Dato: 15-02-2022
Reference: Henrik Bjerring Poulsen
Stig J. Jensen
Anders B. Christiansen
Afdeling: Vej og ejendom
Journalnr.: 17/15683

Notat om ændring af vejadgang til nyt udstykningsområde ved Vester Hesseldal

Principskitse tilpasset iht. forslag fra høringsvar 3

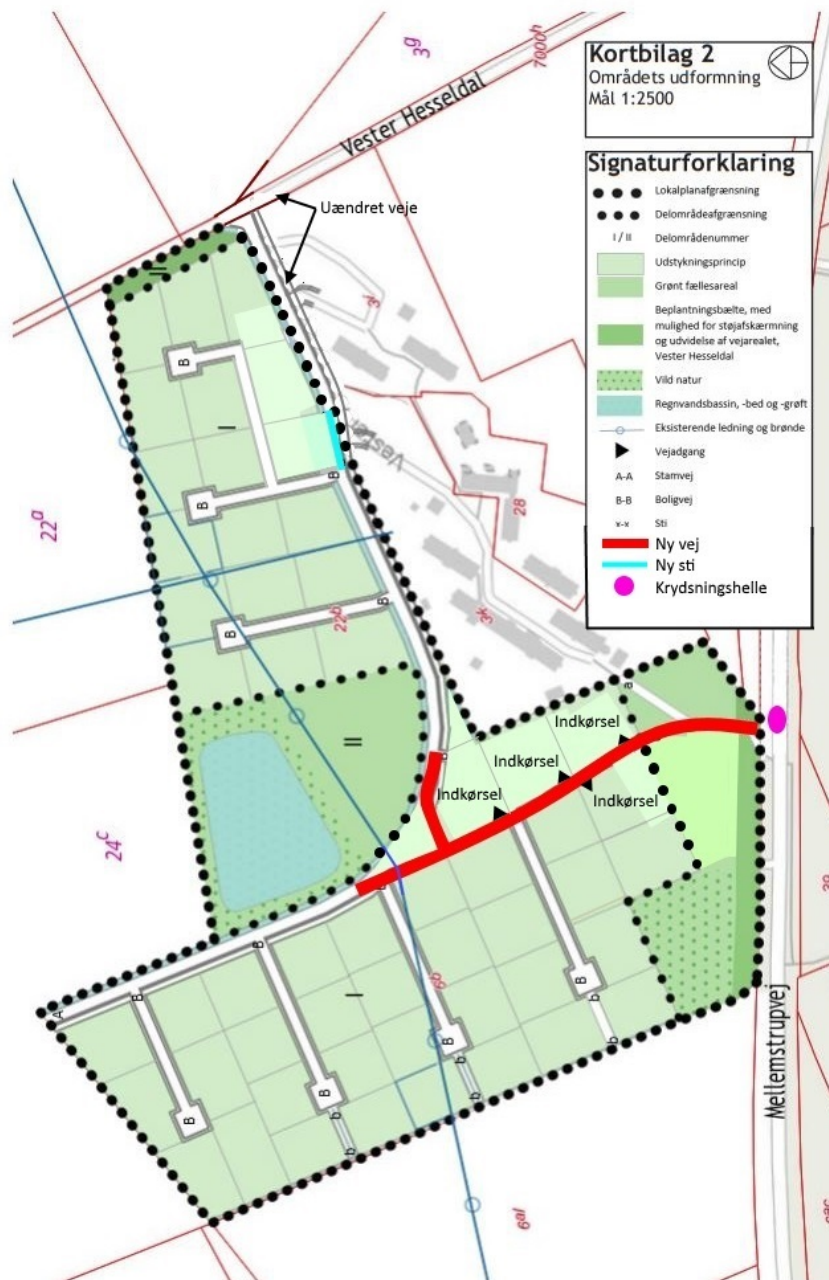
Den økonomiske beregning tager udgangspunkt i forvaltningens tilpasning af forslaget i høringsvar 3. Forvaltningens tilpassede forslag ses på nedenstående principskitse. Ved det tilpassede forslag vil der formentlig opnås en samlet besparelse i anlægsudgifterne på ca. 400.000 kr. i forhold til det eksisterende lokalplanforslag.

Mindre anlæggelse af boligveje i lokalplanen på i alt ca. 100 m.	=	637,000 kr.
Mere anlæggelse af overordnet vej i lokalplanen på ca. 56 m.	=	-487,200 kr.
Mere anlagt stier i lokalplanen på i alt 23 m.	=	-27,600 kr.
Ingen sideudvidelse af Vester Hesseldal	=	288,000 kr.
I alt	=	<u>410.200 kr.</u>

Det forudsættes at indkørslen til børnehaven sker via eksisterende vejadgang fra Vester Hesseldal, og at der ikke foretages en vejudvidelse langs Vester Hesseldal. Det betyder at den fremtidige lokalplan ikke indbefatter ændret vejadgang for Vester Hesseldal 9A - 21. Der er beregnet en stitilslutning for enden af vejen ved Vester Hesseldal ved nr. 21.

NB. Principskitsen er fra lokalplansforslaget og tilført de ændrede vej & sti føringer.
